ABUS Presseinformation

Am Seil hängt alles . . .

Deshalb widmet der Kranhersteller ABUS dem Seil und der Unterflasche besondere Aufmerksamkeit und hat die Abdeckhauben und den Seilschutz für den Seilzugtyp GM 1000 (zwei- und viersträngig, Traglast bis 5.000 kg) mehrfach optimiert.

Vergleich bisherige und neue Unterflasche mit Kantenschutz

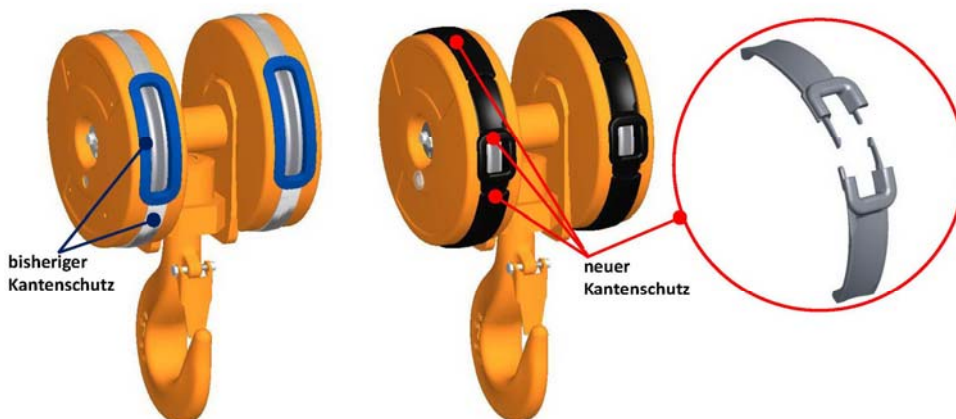
- **Servicefreundlich:** Der neue Kantenschutz ist teilbar und kann daher auch bei montiertem Seil ausgetauscht werden.
- **Sicherer:** Die Öffnungen für den Ein- und Austritt des Seils sind kleiner. Das mindert die Gefahr, dass mit dem Seil Schmutz oder Gegenstände in die Rolle gezogen werden oder der Bediener sich am durchlaufenden Seil verletzt.

- Verschleißarm: Der Ein- und Auslauf (Kantenschutz) des Seils zwischen den Hauben ist jetzt beweglich. Das reduziert den Verschleiß dieses sicherheitsrelevanten Bauteils.
- Einfachere Montage: Auch andere Bauteile der Unterflasche sind leicht austauschbar, z.B. die flexiblen Stoßverbindungsprofile zwischen den Haubenblechen.
- Austauschkompatibel: komplette Unterflaschen der neuen Bauart können auch auf älteren Seilzügen des Typs GM 1000 montiert werden.
